Lokalita 527 / Sídliště Nové Butovice + 130 / Na Vidouli

Popis:

Úsek Botanica

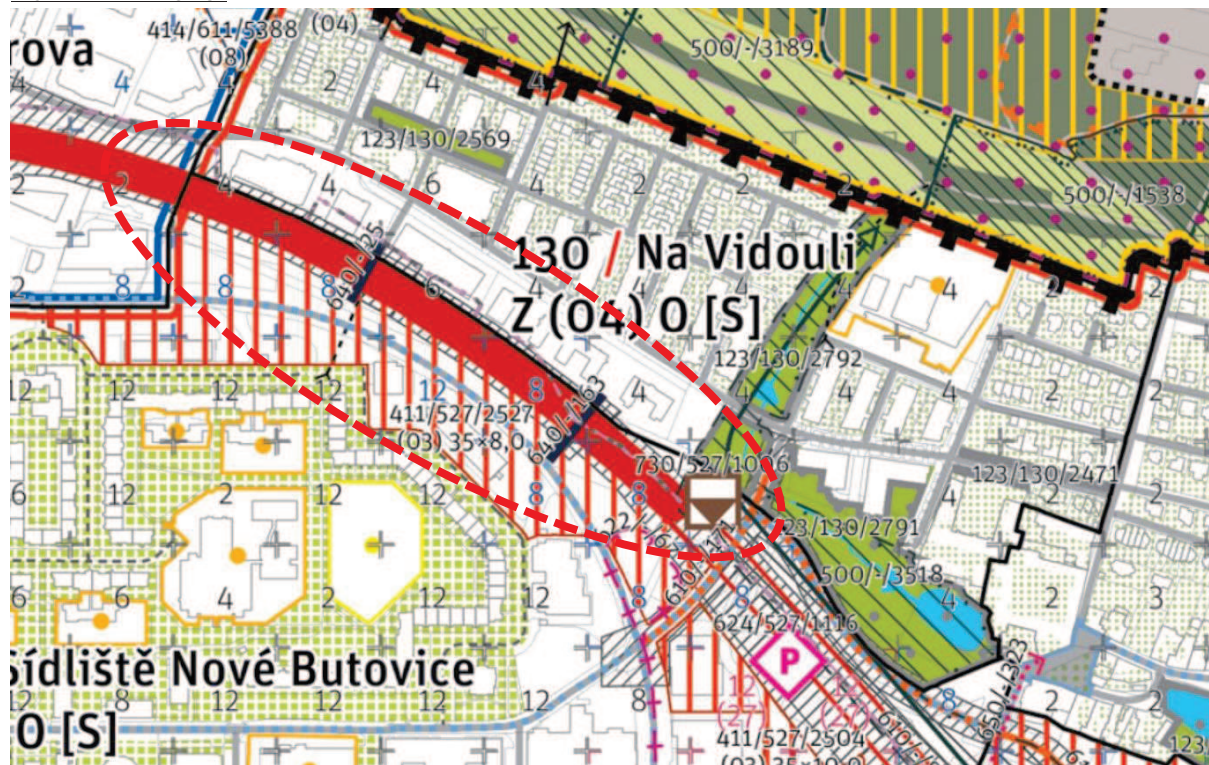
V MPP navržená přemostění přes Radlickou radiálu v úseku Botanica neodpovídají počtu přemostění ve variantě Konsolidované studie Radlické radiály, která byla schválena zastupitelstvem HMP v červnu 2024.

Varianta B vkládá do úseku radiály 5 přemostění v rozdílných šířkách, které nepřesahují 100 m. Hodnota 100 m je limitní, aby úseky překrytí (podjezdy) nevyžadovaly technologické a bezpečnostní vybavení nezbytné pro tunelové stavby.
